優良品の最新バージョン

**SYS 091414 LH(左) 24V**

純正品の最新版(生産国インドネシア)

純正番号 **ML250087**

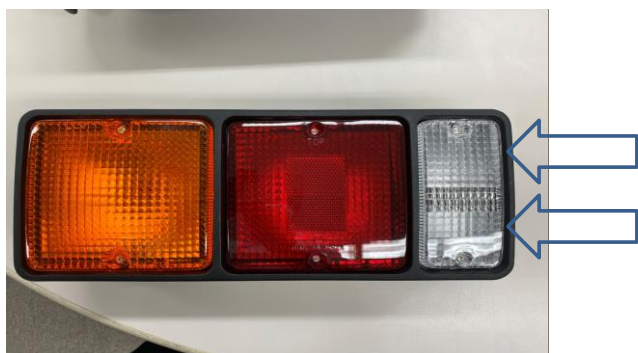
取付ボルトは裏カバー(鉄)と友締めとなる

取付ボルトは鉄製溶接ナット付金具へ締込む、ボルト径が小さい

↓ 裏カバーは鉄製

↓ 裏カバーは無くなり、プラスチックケースとなった(鉄材は使用していない)

コネクタ配線は純正と同一

コネクタ配線は旧型(韓国製)から変更なし

- ① バックランプレンズに中央部を除き”シボ加工”がある
- ② 中央反射器は少し小さい、分割が上下2方向

- ① バックランプレンズにシボ加工がない(全面クリアー)
- ② 中央反射器が大きくなった、分割が右左2方向

優良最新版は他社も同じであり、品番結合していても実際は形状がかなり異なるので、取扱は注意が必要。  
SYSは無理に結合はしていない。
